国立研究開発法人日本原子力研究開発機構大洗研究所（南地区）

原子炉設置変更許可申請書（高速実験炉原子炉施設の変更）の本文及び添付書類の一部補正（第3回）の新旧対比表

第 3.1.2 図 原子炉水平断面図

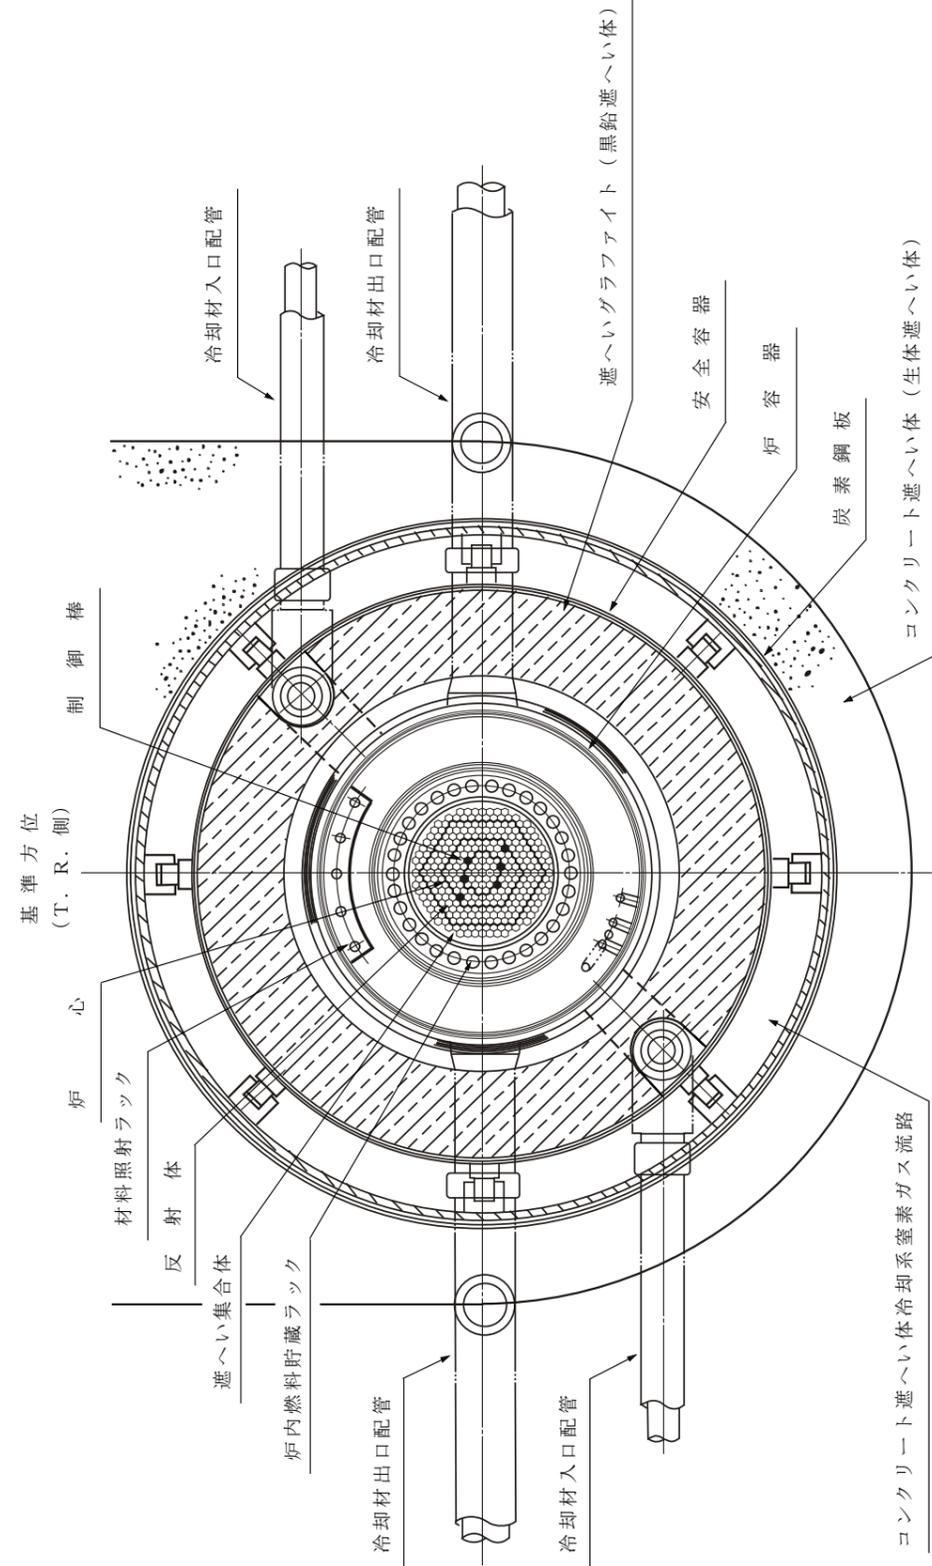
変更前 (2021.12.2 付補正)

変更後

第3.2.2図 照射燃料集合体及び材料照射用反射体(炉心燃料領域)の装荷範囲

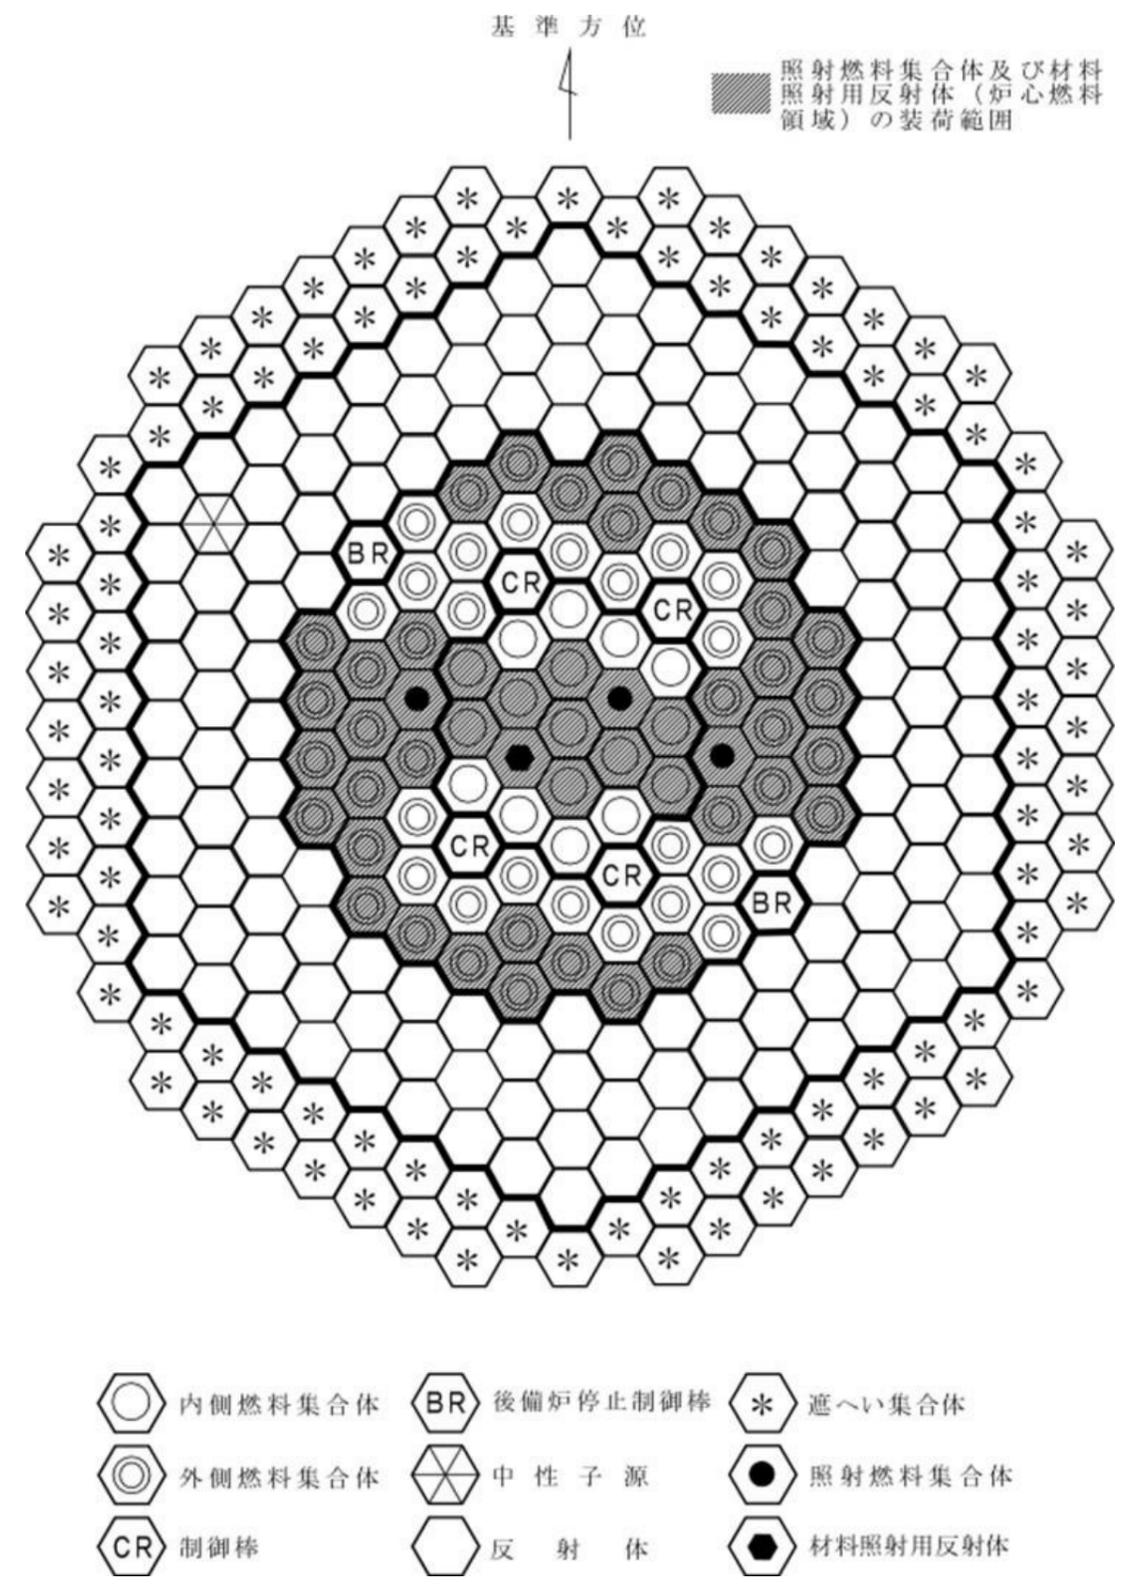
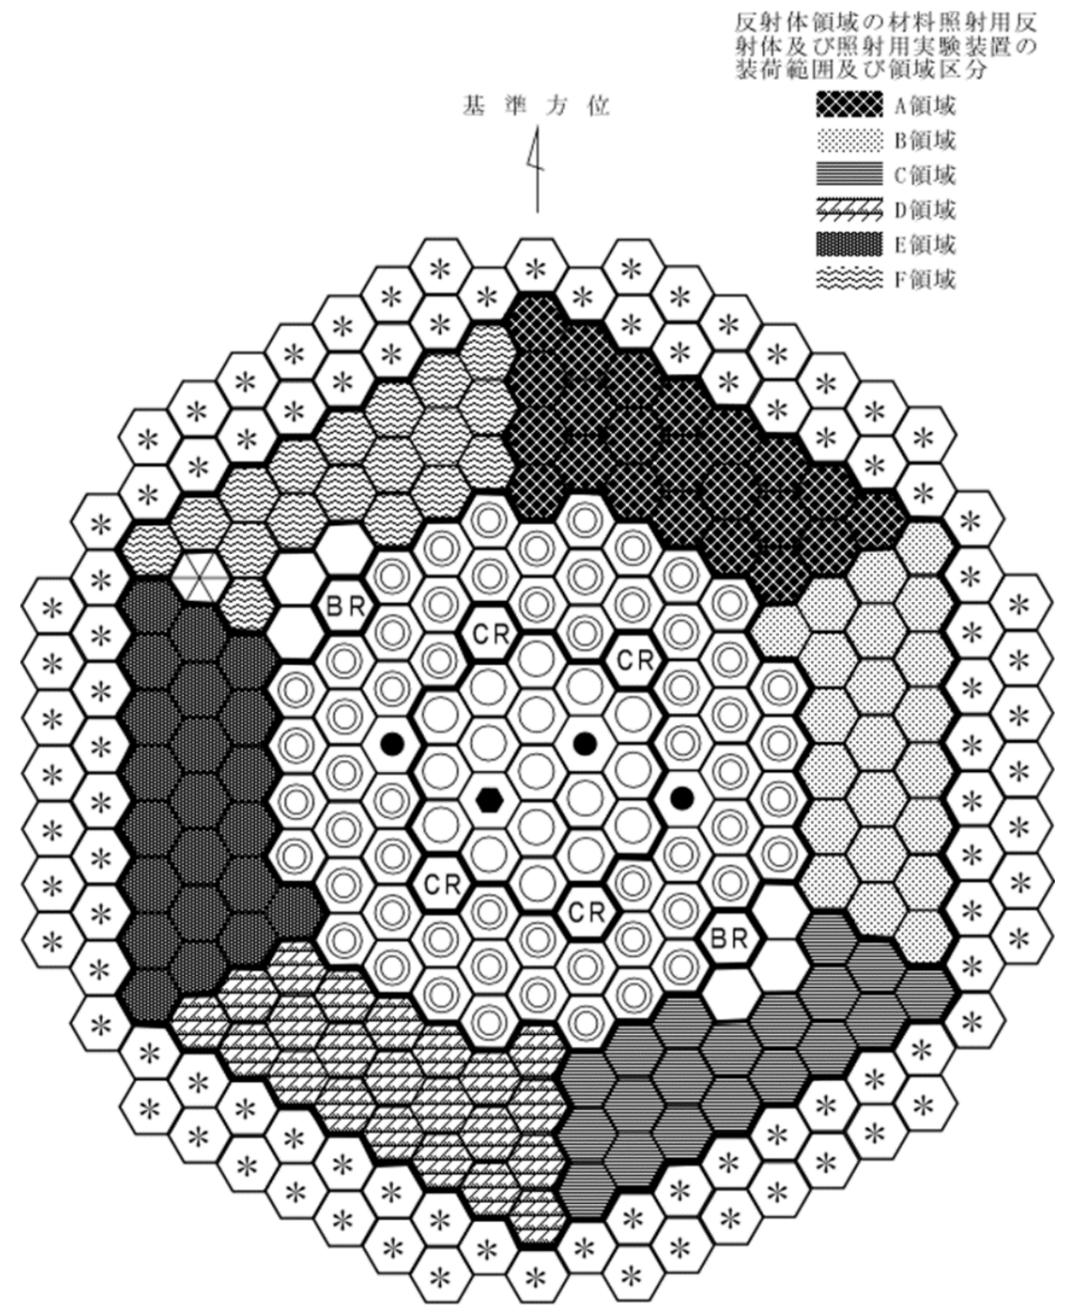
| 変更前 (2021.12.2 付補正)                         | 変更後   |
|---|---|
| <p>第 3.2.1 表 (省略)</p> <p>第 3.2.1 図 (省略)</p> | <p><u>なお、照射燃料集合体、材料照射用反射体及び照射用実験装置は、制御棒及び後備炉停止制御棒の隣接位置に装荷しないものとする。</u></p> <p><u>照射燃料集合体及び炉心燃料領域に装荷する材料照射用反射体の装荷範囲を第 3.2.2 図に示す。</u></p> <p><u>反射体領域に装荷する材料照射用反射体及び照射用実験装置の装荷範囲を第 3.2.3 図に示す。</u></p> <p>第 3.2.1 表 (変更なし)</p> <p>第 3.2.1 図 (変更なし)</p> |

第 3.9.2 図 制御棒駆動機構

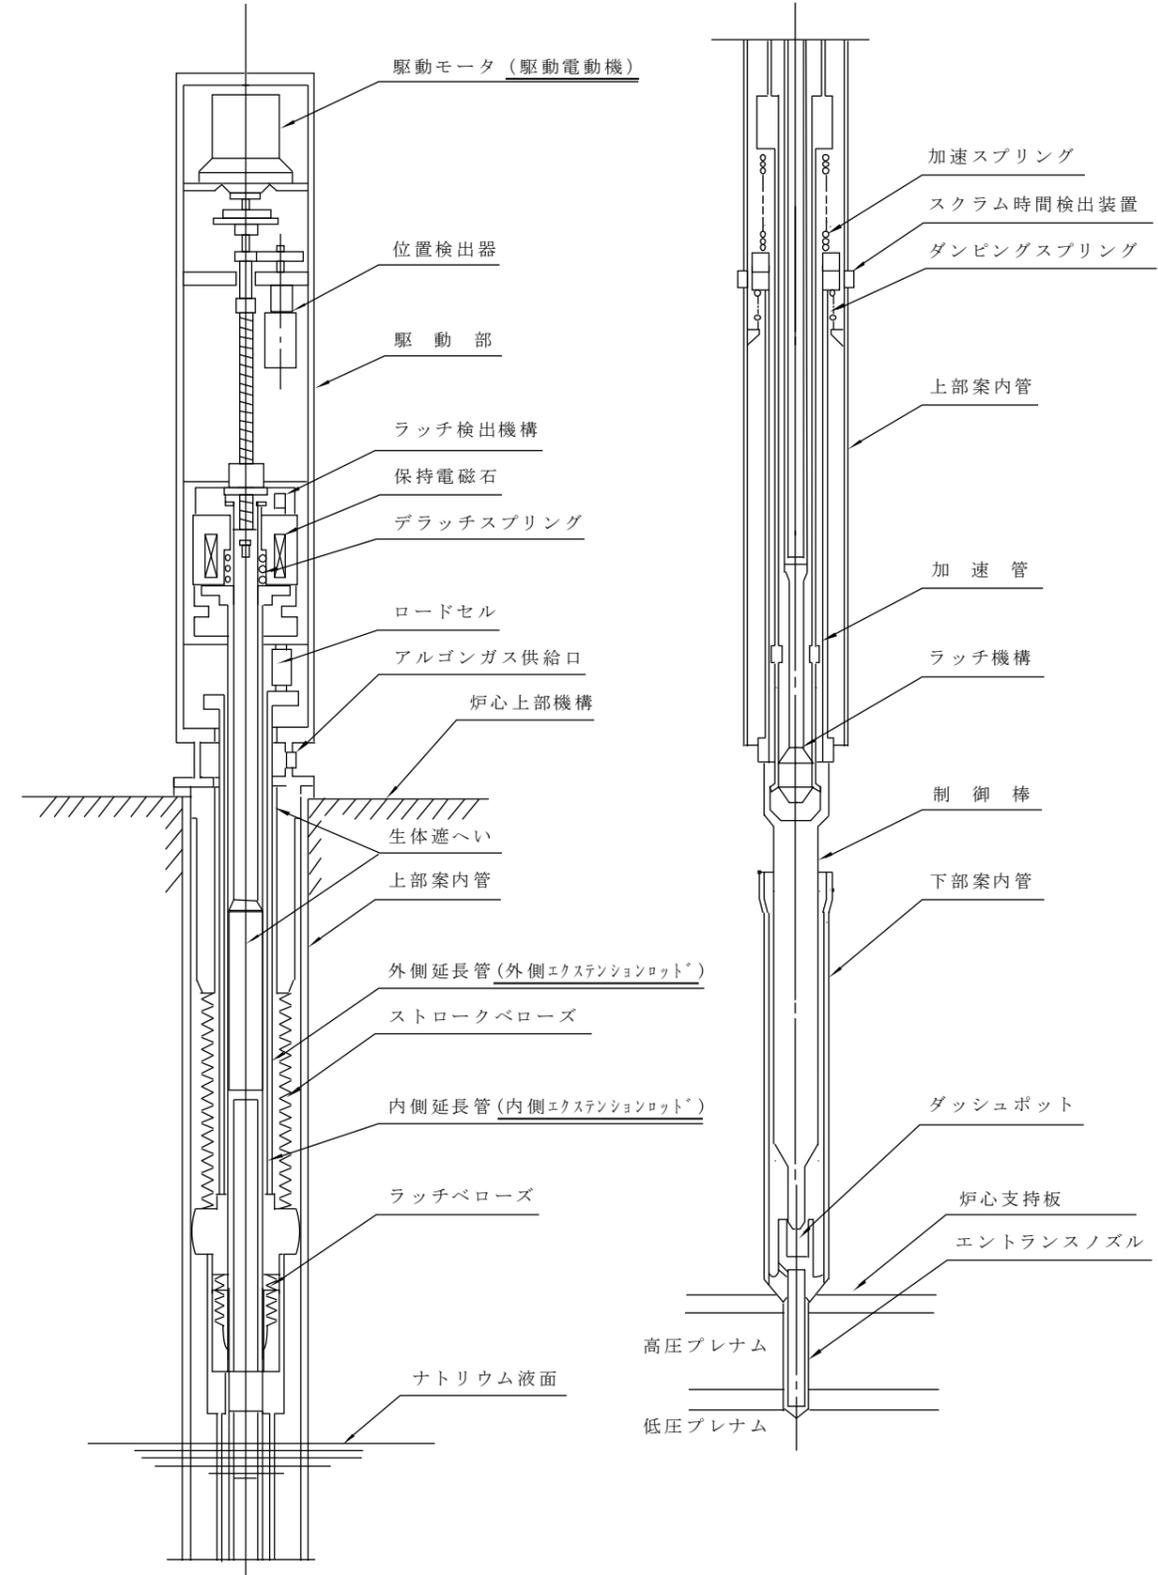
変更前 (2021.12.2 付補正)

変更後

第 4.1 図 燃料集合体等の主な取扱経路

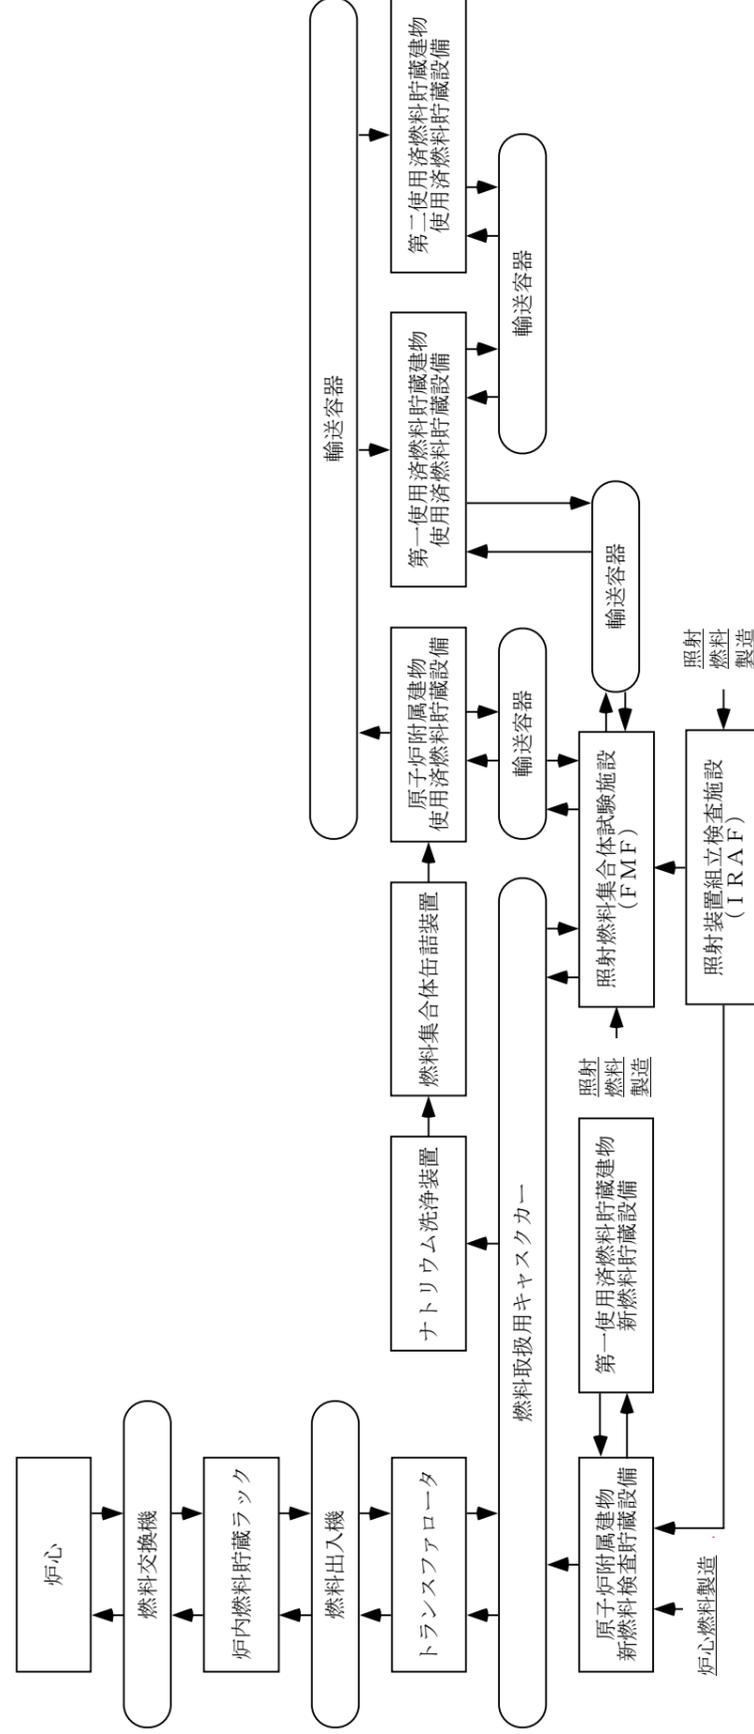
変更前 (2021. 12. 2 付補正)

変更後
